**Forum mondial de l'harmonisation des Règlements  
concernant les véhicules**

Groupe de travail de la sécurité passive

Règlement ONU n° 94 (Choc avant)

**Proposition de complément 2 à la série 03 d'amendements  
au Règlement ONU n° 94 ( Choc avant)****Communication de l'expert de la Commission européenne  
au nom de l'équipe de rédaction\***

Figure 4

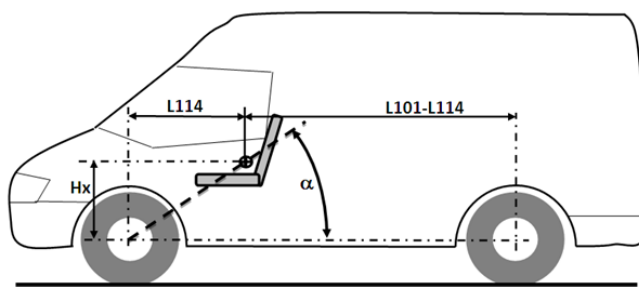
5.3.1 Les véhicules de la catégorie M<sub>1</sub> dont la masse totale autorisée excède 2 500 kg, basés sur des types de véhicules de la catégorie N<sub>1</sub> dont la masse totale autorisée excède 2 500 kg, sont réputés satisfaire aux prescriptions du paragraphe 5 lorsque les prescriptions du Règlement n° 137 sont pleinement respectées et que l'une au moins des conditions suivantes est remplie :

- a) L'angle aigu alpha ( $\alpha$ ), mesuré entre un plan horizontal passant par le centre de l'essieu avant et un plan transversal angulaire passant par le centre de l'essieu avant et le point R du siège du conducteur (voir fig. 4 ci-après), est supérieur à 22°;
- b) Ou le rapport entre les distances séparant le point R du conducteur du centre de l'essieu arrière (L101-L114) et le centre de l'essieu avant du point R du conducteur (L114) est supérieur à 1,30<sup>1</sup> (voir fig. 4 ci-après).

5.3.2 Les véhicules de la catégorie  $N_1$  dont la masse totale autorisée excède 2 250 kg mais n'excède pas 2 500 kg sont réputés satisfaire aux prescriptions du paragraphe 5 lorsque leur base structurelle est un châssis en échelle, que les critères du Règlement n° 137 sont pleinement respectés et que l'une au moins des conditions suivantes est remplie :

- a) L'angle aigu  $\alpha$  ( $\alpha$ ), mesuré entre un plan horizontal passant par le centre de l'essieu avant et un plan transversal angulaire passant par le centre de l'essieu avant et le point R du siège du conducteur (voir fig. 4 ci-après), est supérieur à  $22^\circ$ ;
- b) Ou le rapport entre les distances séparant le point R du conducteur du centre de l'essieu arrière (L101-L114) et le centre de l'essieu avant du point R du conducteur (L114) est supérieur à 1,30<sup>1</sup> (voir fig. 4 ci-après).
